Zestawienie usterek z fotografiami

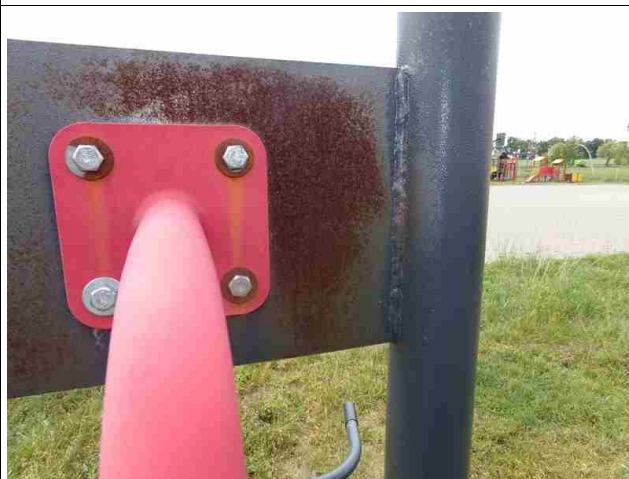
– wymienić wraz z adresem i danymi kontaktowymi administratora

- ogrodzenie – stwierdzono uszkodzenie słupka narożnego i korozję oraz uszkodzenie siatki – spawanie wraz z malowaniem

- ogniska korozji na pylonach i urządzeniach – oczyścić i zamalować

- urządzenia siłowe orbitrek + motyl – stwierdzono ogniska korozji – oczyścić i zamalować

- motyl – stwierdzono ogniska korozji na urządzeniu –oczyścić i zamalować ubytki

Urządzenie siłowe pajacyk – stwierdzono pęknięcie odbojów i korozję pylonu – zalecana jest wymiana uszkodzonych elementów oraz oczyszczeni i zamalowanie ognisk korozji

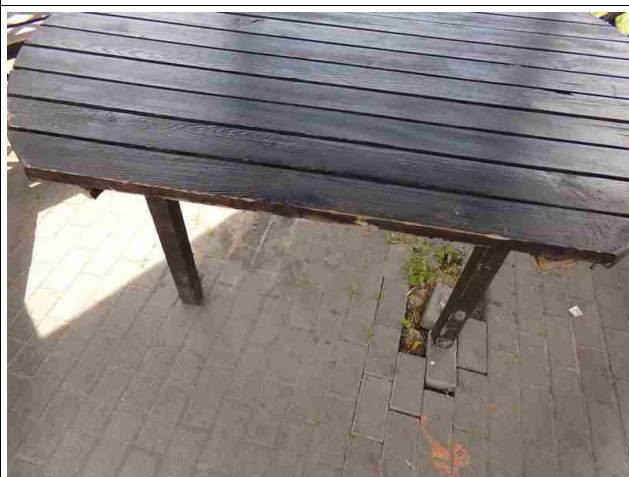
Urządzenie siłowe pajacyk – stwierdzono pęknięcie odbojów i korozję pylonu –wymiana uszkodzonych elementów oraz oczyszczenie i zamalowanie ognisk korozji

urządzenie siłowe stepper – stwierdzono ogniska korozji – zalecane oczyszczenie i zamalowanie ubytków

altana – stwierdzono uszkodzenie stołu – wymiana uszkodzonych desek, malowanie całości

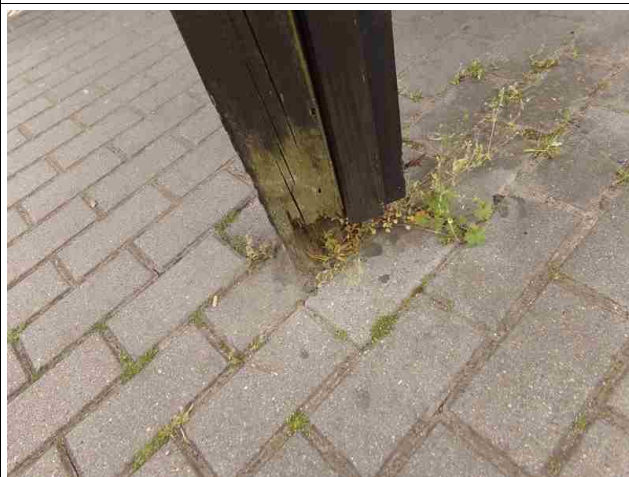
altana – stwierdzono zbutwienie słupa przy wejściu u podstawy –wymiana uszkodzonego słupa

- altana – stwierdzono uszkodzenie pokrycia dachowego –uzupełnienie pokrycia gontem

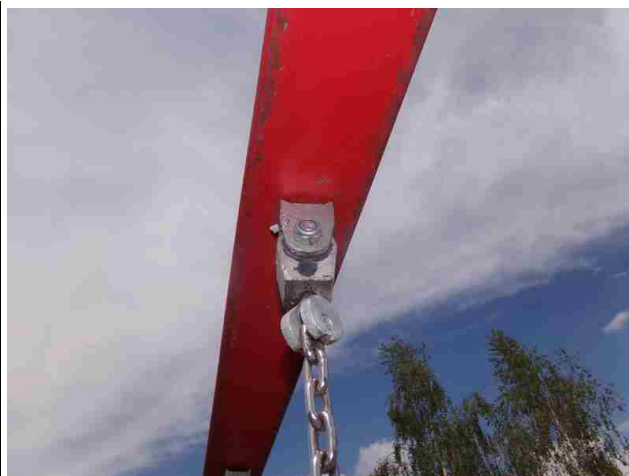
- altan stwierdzono uszkodzenie jednej ze ścian
- naprawa

- Huśtawka bocianie gniazdo – stwierdzono przykręcenie zawiesi pod niewłaściwym kątem –regulacja

- huśtawka wahadłowa – stwierdzono, że przy siedzisku koszykowym zawiesie jest pod nie właściwym kątem –regulacja
- stwierdzono częściowo wykręcone śruby w górnych zawiesiach przy siedziskach koszykowym i deseczka –dokręcenie śrub

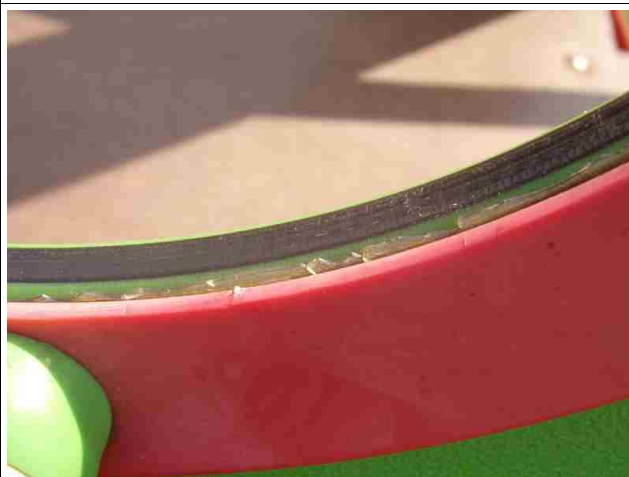
- zestaw zabawowy z 2 zjeżdżalniaми – stwierdzono zniszczone okrągłe okienko i ostre krawędzie przy tym okienku – zamontowanie nowego okienka

zestaw zabawowy z 2 zjeżdżalnią –
stwierdzono brak zaślepek słupów – uzupełnić
– stwierdzono zbyt bliskie sąsiedztwo drzewa,
jego gałęzie uderzają w urządzenie zabawowe –
zalecane przycięcie drzewa

- zestaw z żółtą zjeżdżalnią – stwierdzono przetarcia powłoki malarskiej na zjeżdżalni oraz zbutwienie elementów drewnianych, trap zestawu znajduje się w odległości 90 cm od liny tyrolki
- stwierdzono zły stan techniczny pozostałości urządzenia zabawowego i zbyt małą odległość od tyrolki – zalecana całkowita rozbiórka wskazanego urządzenia

<p>- huśtawka wahadłowa – stwierdzono luz w mocowaniu siedziska deseczka do łańcuchów – dokręcić połączenia</p>	
<p>– tyrolka – stwierdzono, że na łańcuchu jest węzeł –rozplątać – stwierdzono zbyt niskie ustawienie siedziska (stwierdzono około 40 cm bez obciążenia, zalecane to 35 cm pod obciążeniem 69,5 kg) – wyregulowanie wysokości – stwierdzono, że na końcu zjazdu siedzisko sięga konstrukcji –wyregulować długość odcinka zatrzymywania</p>

- karuzela tarczowa – stwierdzono korozję
–oczyszczenie i zamalowanie ubytków

- furtka – stwierdzono uszkodzenie wypełnienia oraz zamknięcia –naprawa
